Additif 128 – Règlement ONU n° 129

Révision 3 – Amendement 5

Complément 6 à la série 02 d'amendements – Date d'entrée en vigueur : 3 janvier 2021

Prescriptions uniformes relatives à l'homologation des systèmes améliorés de retenue pour enfants utilisés à bord des véhicules automobiles

Figure 2

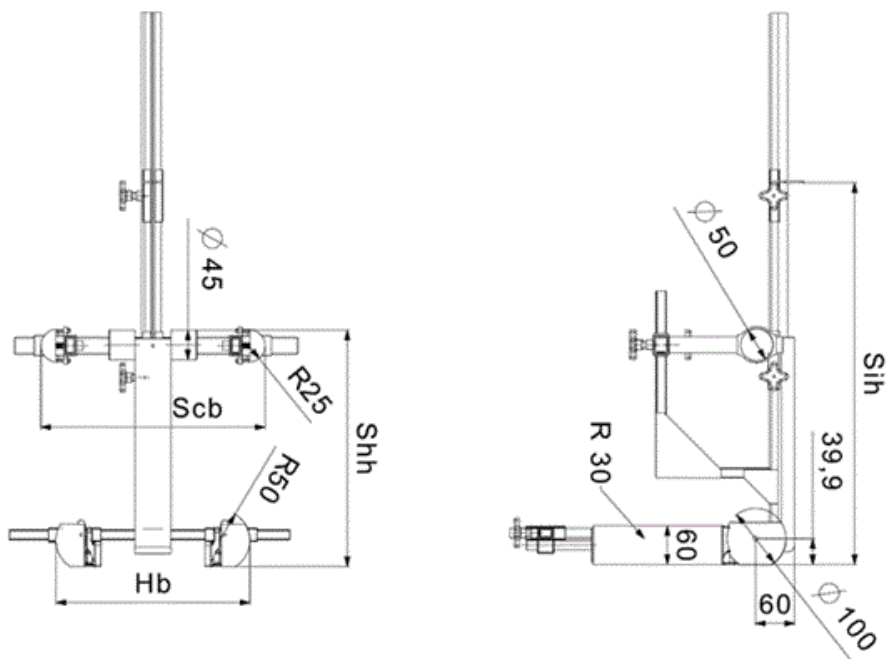
Annexe 18, lire :

Dispositif de mesure d'un système amélioré de retenue pour enfants – Vues latérale et frontale du dispositif de mesure

Pour les systèmes améliorés de retenue pour enfants intégraux ou non intégraux, le dispositif décrit à la figure 2 de l'annexe 18 doit être utilisé.

La masse des dispositifs décrits à la figure 2 et à la figure 3 doit être de 10 ± 1 kg.

Figure 3
Dispositif de mesure d'un système amélioré de retenue pour enfants à bouclier d'impact – Vues latérale et frontale du dispositif de mesure

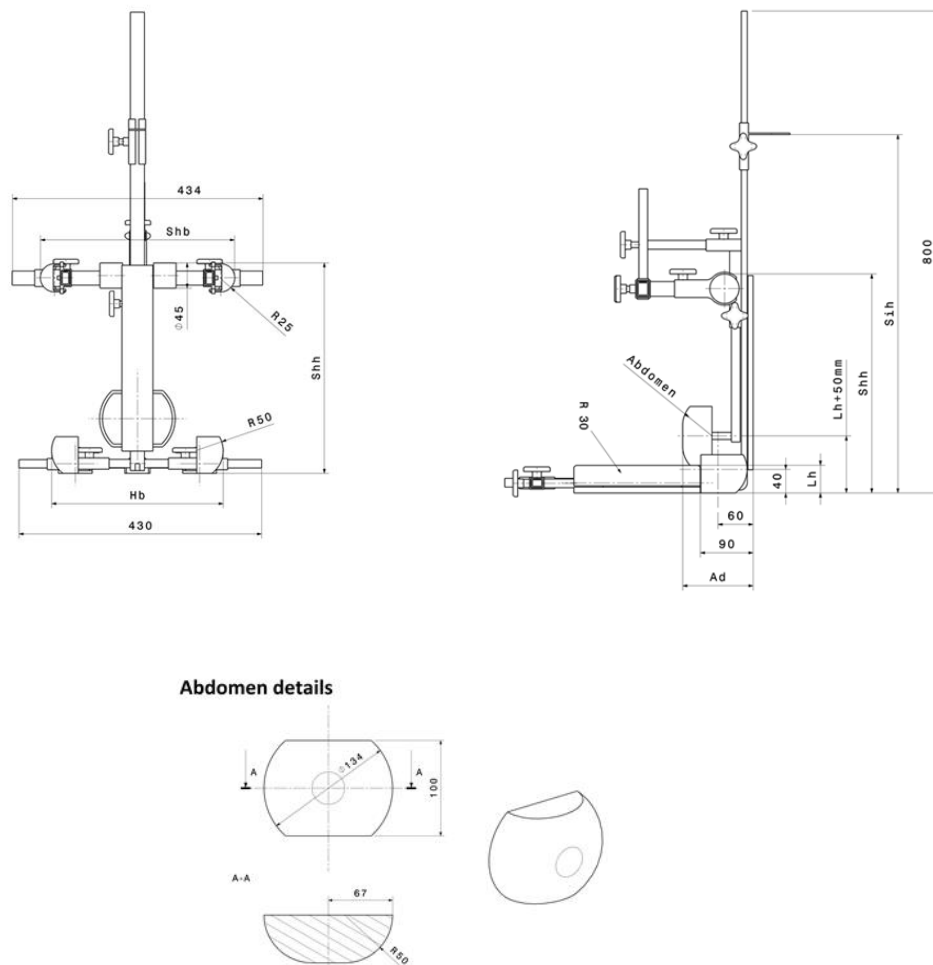
Pour les systèmes améliorés de retenue pour enfants avec bouclier d'impact, le dispositif décrit à la figure 3 de l'annexe 18 doit être utilisé.
